龙岩市万安溪引水工程引水管道（隧洞出口至北翼水厂）路径调整规划

福建省龙岩市城乡规划设计院				项目编号		2020S-JS30	
				设计阶段		路径规划	
审定	项目负责人		项目名称：龙岩市万安溪引水工程 引水管道（隧洞出口至北翼水厂）路径调整规划			图号	水-01
审核	设计					比例	1:1000
专业负责人	校对		图名：路径规划图			日期	2026.04
会签						页数	第1页

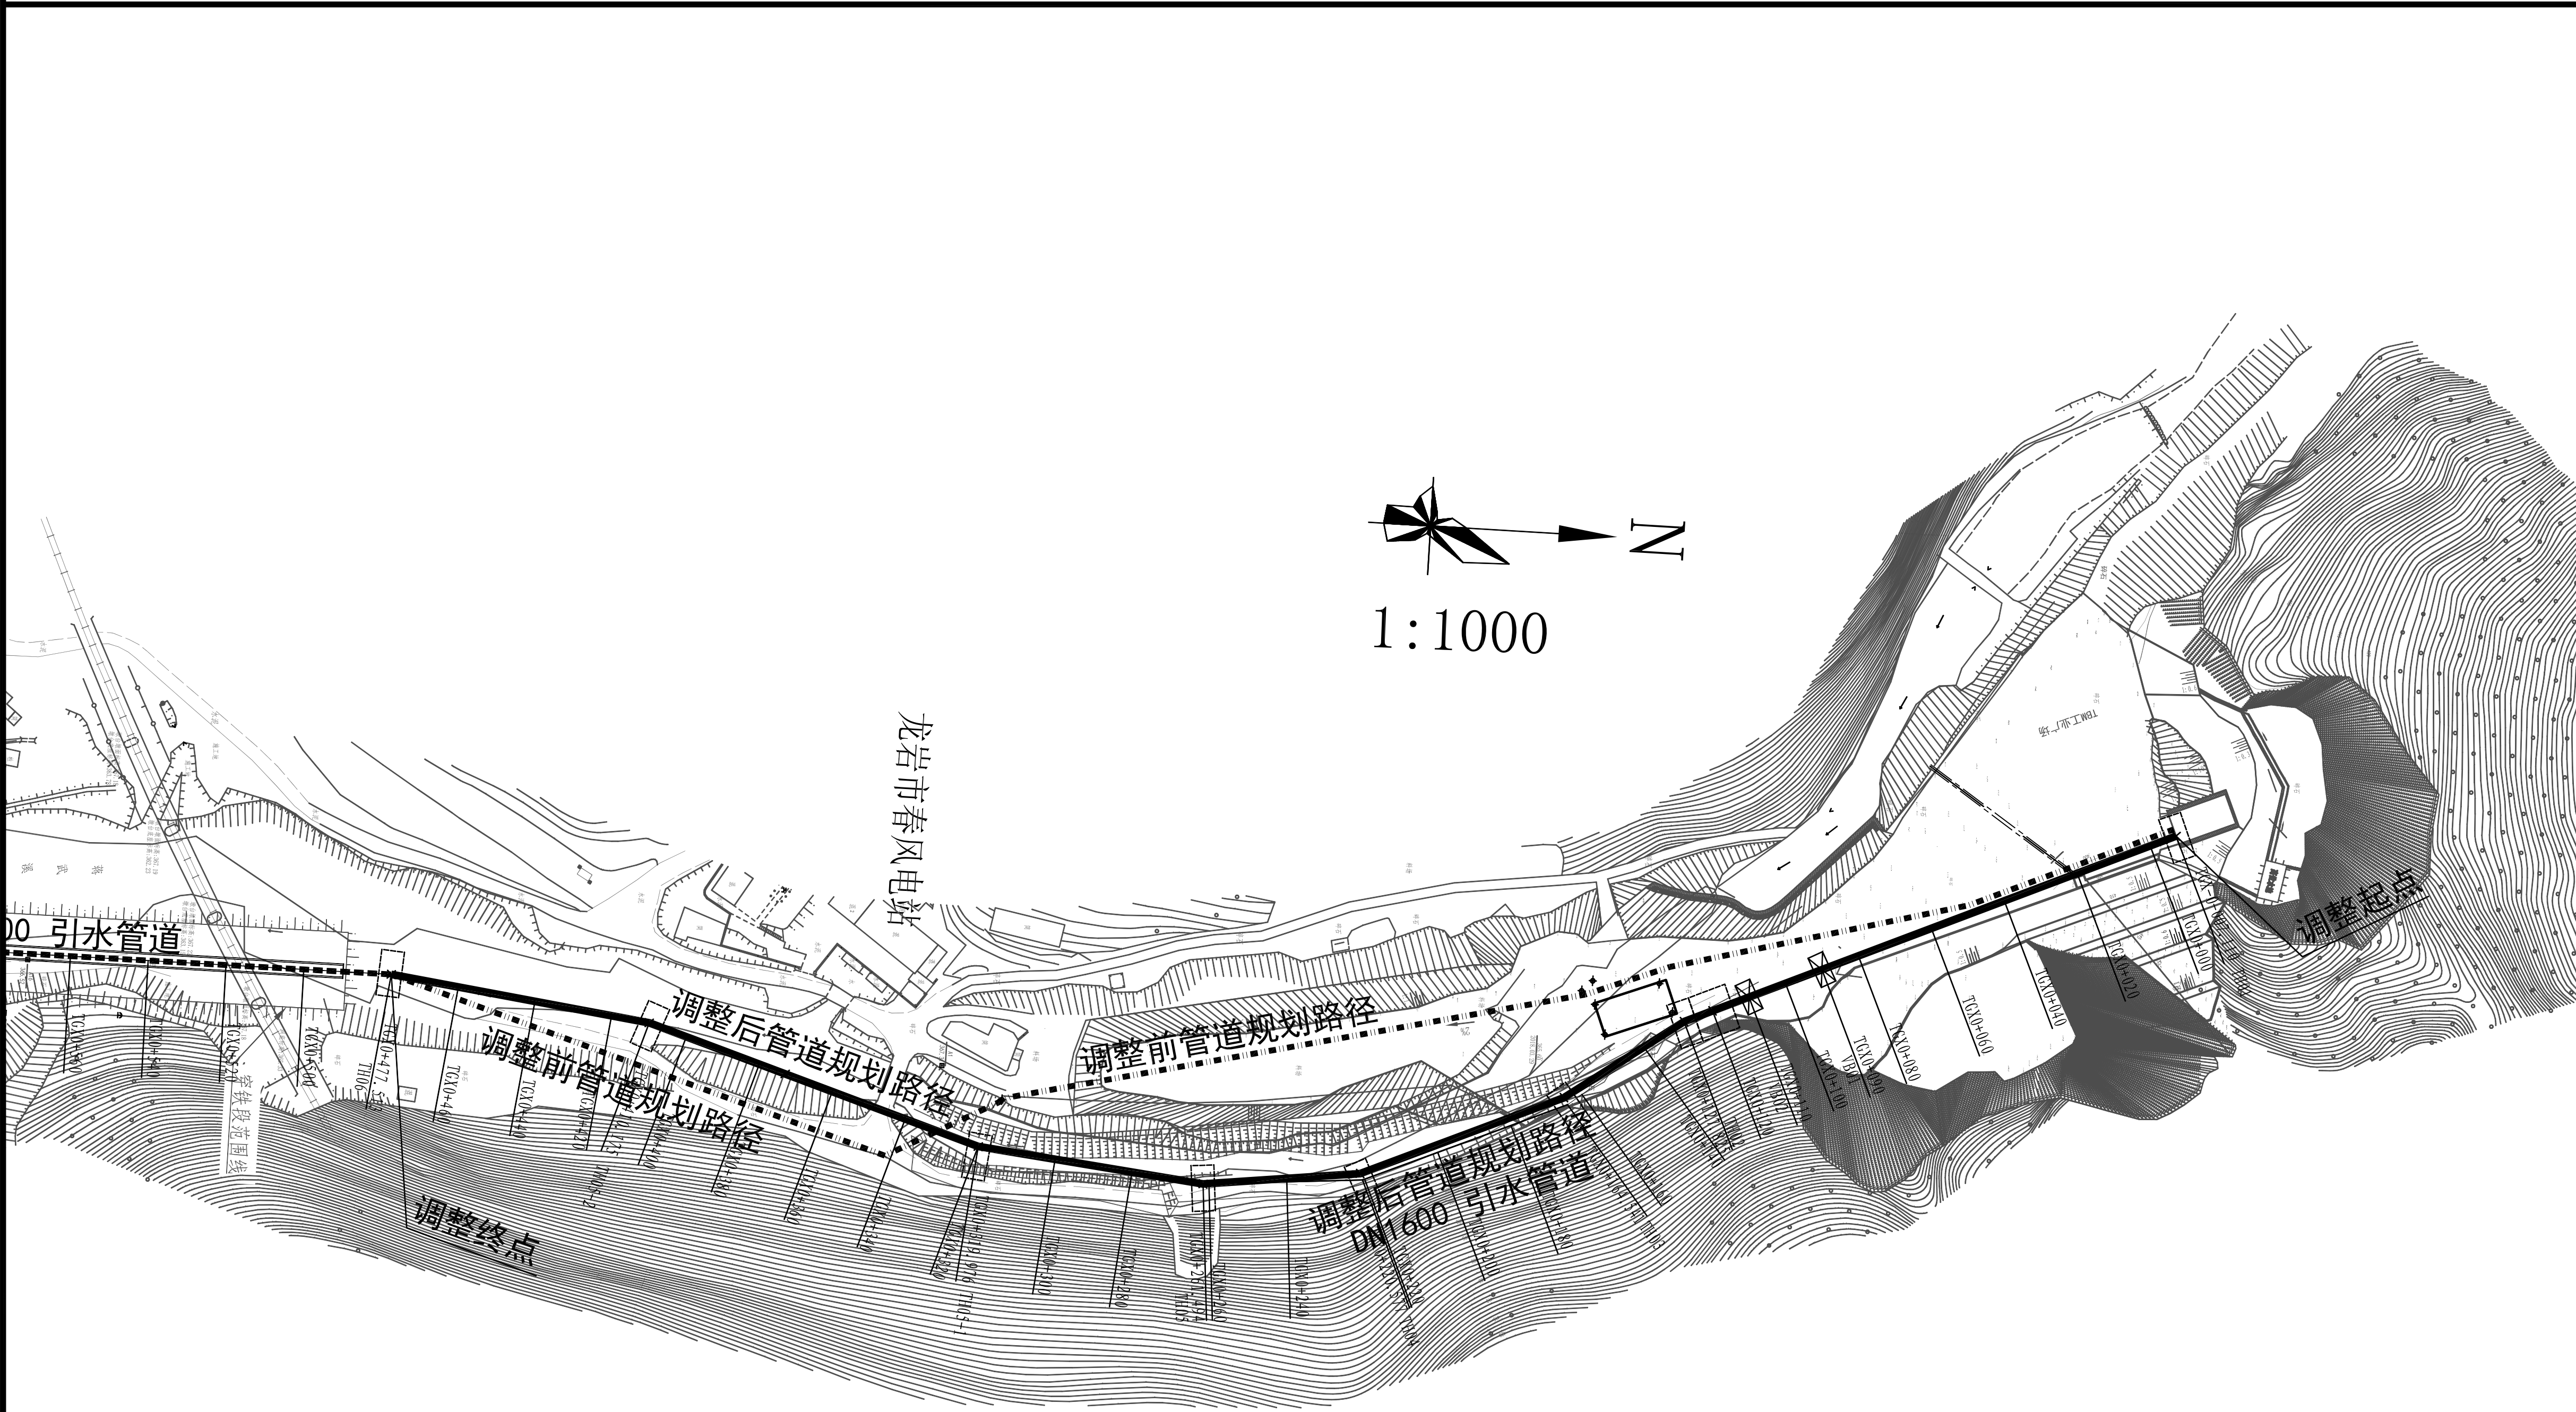
4、规划调整情况：本因原规划管段（管道编号TGX0+000至TGX0+477）位置施工困难,部分用地无法协调使用，将管线往东侧偏移，本次调整管道长度485米。
